Centre scolaire du Crêt à Neuchâtel

CONCOURS D'ARCHITECTURE

CONCOURS POUR UN CENTRE SCOLAIRE AU CRÊT, A NEUCHÂTEL

Extrait du règlement et du rapport du jury

2^e DEGRÉ1^{er} prix, projet « Midi »,

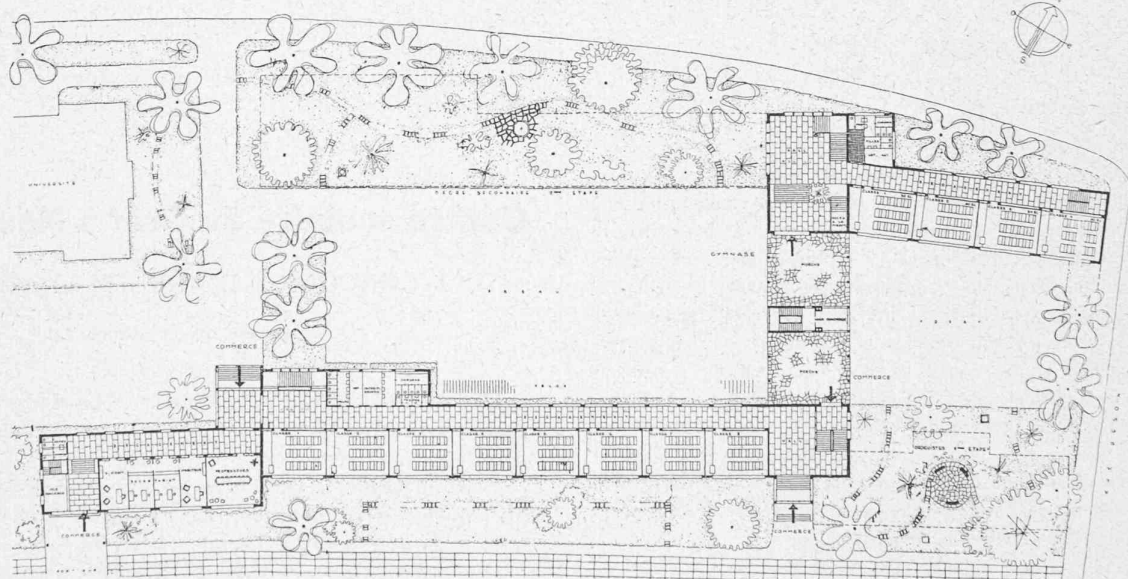
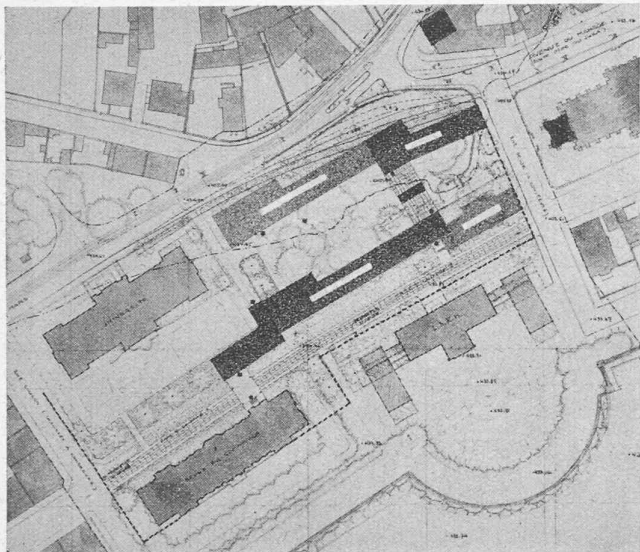
Projet bien ordonné... *mais un peu dense*. Bonne disposition générale de la première étape. Bonne gradation des volumes du lac vers l'avenue du 1^{er} Mars. Façades logiques découlant du plan des classes et offrant un aspect rythmé... *mais un peu formaliste et nécessitant une sérieuse étude complémentaire*. Le raccord entre le bâtiment de l'aula et la nouvelle Ecole de Commerce laisse à désirer.

Le bâtiment du gymnase constitue un fond intéressant dans la perspective de l'avenue du 1^{er} Mars et de la rue du Manège. La perspective rue des Beaux-Arts et rue Breguet est dégagée. Cour formant parvis devant l'église. Circulation aisée avec accès par les cours. Distribution générale bonne; bonne orientation des classes et bonne répartition des locaux et services communs. Réalisation facile.

2^e prix, projet « d. r. e. s. »,
M. H. Vuilleumier, architecte, à Lausanne.

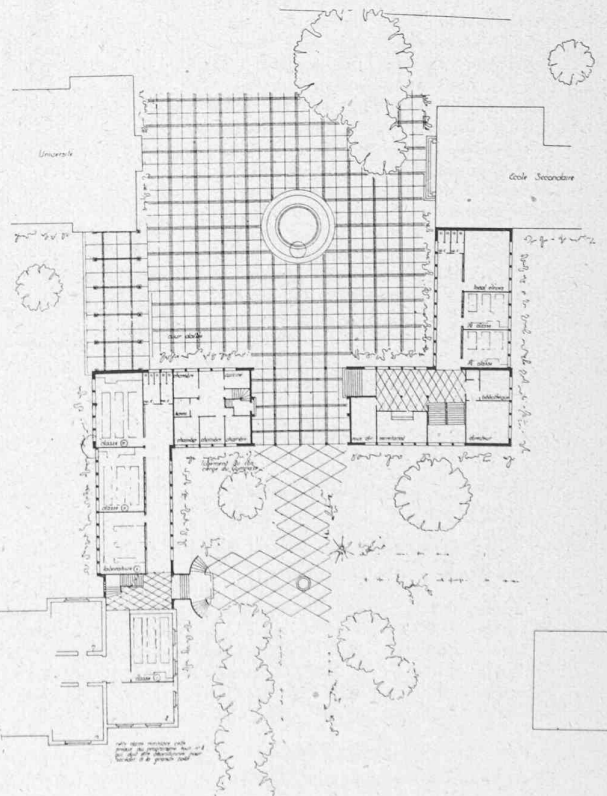
Les conditions du programme sont remplies. Le jury tient à faire remarquer que les locaux prévus dans les combles de l'Ecole de commerce sont inacceptables. Il y a quelque manque de concordance entre les plans et les façades. Certains éléments n'ont pas été portés sur la maquette. Il est décidé néanmoins que ces fautes ne justifient pas l'élimination du projet.

La conception générale urbanistique, avec plusieurs cours intérieures, groupant les divers bâtiments de façon intéressante est un sérieux apport au concours... au prix d'une surélévation excessive du bâtiment de l'Ecole de commerce.

Bon rapport des volumes. La disposition de l'Ecole secondaire sur l'avenue du 1^{er} Mars est intéressante. Les cours intérieures donnent un caractère d'intimité. La vue sur le lac à travers le portique est ménagée. Les accès sont convenables. Distribution intérieure : Un certain nombre de classes mal orientées ou placées dans des angles rentrants sont critiquables ; la grande salle est trop allongée ; les salles dans les combles de l'Ecole de commerce sont inadmissibles ; les salles logées aux extrémités sont impossibles. Exécution onéreuse et difficile de la surélévation de l'Ecole de commerce.

2^e DEGRÉ3^e prix, projet « Remi », MM. P. et M. Brillard, architectes à Genève.

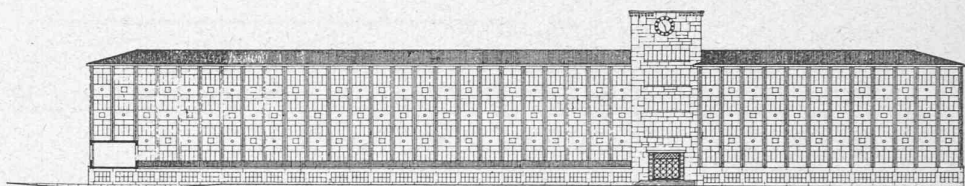
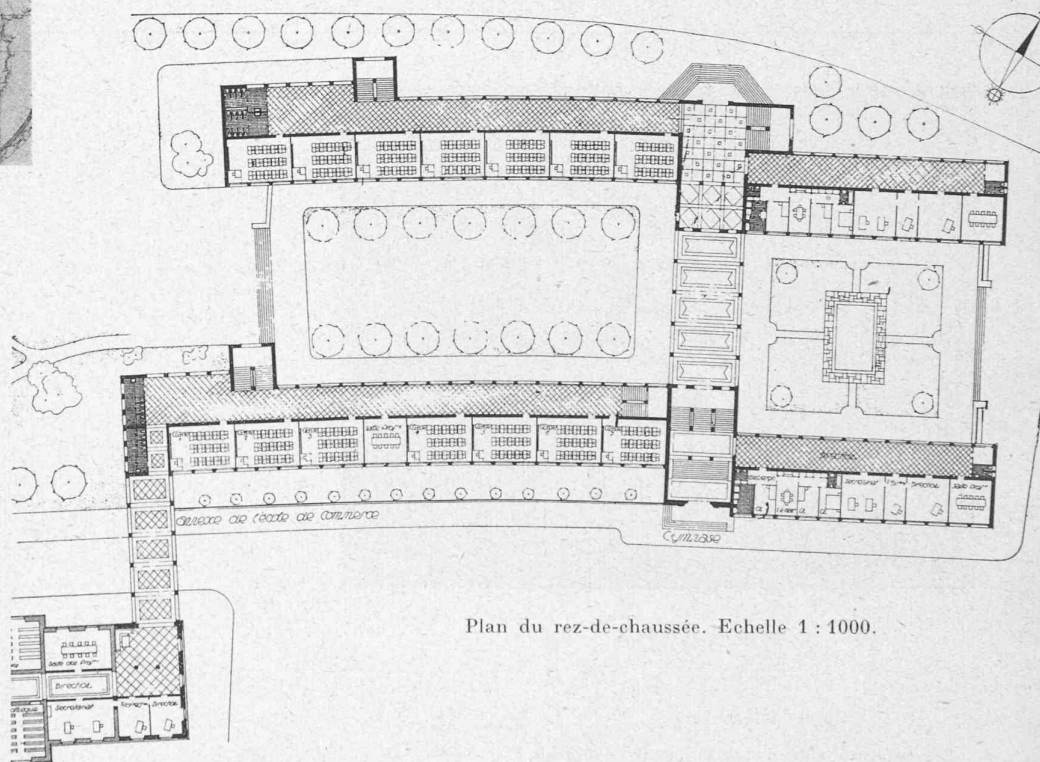
Les conditions du programme sont remplies. La disposition générale en rangs parallèles est admissible... mais la grande hauteur des deux bâtiments conduit à une solution trop dense. La première étape laisse un vide démesuré du côté de l'avenue du 1^{er} Mars. Les volumes de même hauteur sont monotones.

Les façades ont un certain caractère. La rue des Beaux-Arts est dégagée. Cour formant parvis devant l'église. Les bâtiments prévus donnent un aspect de rue à la partie centrale, en raison de la hauteur des constructions.

Belle place entre l'Université et l'ancien bâtiment de l'Ecole de commerce. Les accès sont convenables. La distribution intérieure est bonne, ainsi que l'orientation des salles. Réalisation possible.
